AUTOMATISK
VÄXELLÅDA
BW 35

DATUM
December 1972

Makulera tidigare VM produkt P grupp 44 nr 24 av mars 1972.

Självjusterande startspärrkontakt.

Bild 1. Montering av startspärrkontakt

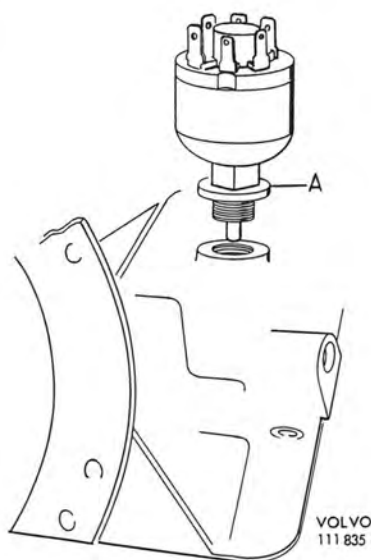
Den tidigare startspärrkontakten kommer att ersättas med en självjusterande dito. Montering av den nya kontakten tillgår på följande sätt:

- 1. Ställ väljarspaken i läge "P".
- 2. Ta bort den gamla kontakten.
3. Sätt en packning (A på bilden, detaljnummer 235812-5) på kontakten, se bild 1.
4. Skruva i kontakten och dra fast den med momentnyckel. Max. åtdragningsmoment
- 8 - 11 Nm (0,8 - 1,1 kpm).
5. Anslut de elektriska ledningarna.
6. Kontrollera att motorn kan startas endast i läge "P" och "N" och att backljuset tänds i läge "R".

Bild 2. Kontrollmått för stift

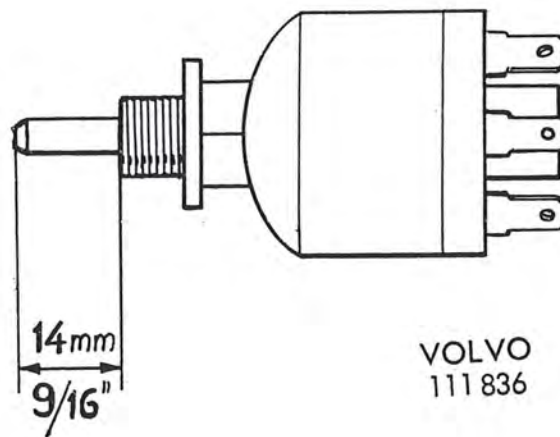
- Kontroll av kontakt
- Stiftet på en ny kontakt skall sticka 14 mm (9/16") utanför kontaktens gängade del, se bild 2. Gör den inte det, t.ex. vid en tidigare monterad kontakt, måste kontakten
- justeras. Detta görs genom att stiftet trycks in med tummen, varefter man hastigt släpper det. Efter ett par gånger kommer fjädern att trycka ut stiftet längre och längre.
- OBS! Man får inte låta stiftet komma ut längre än 14 mm när justeringsanordningen i så fall kan sättas ur funktion.
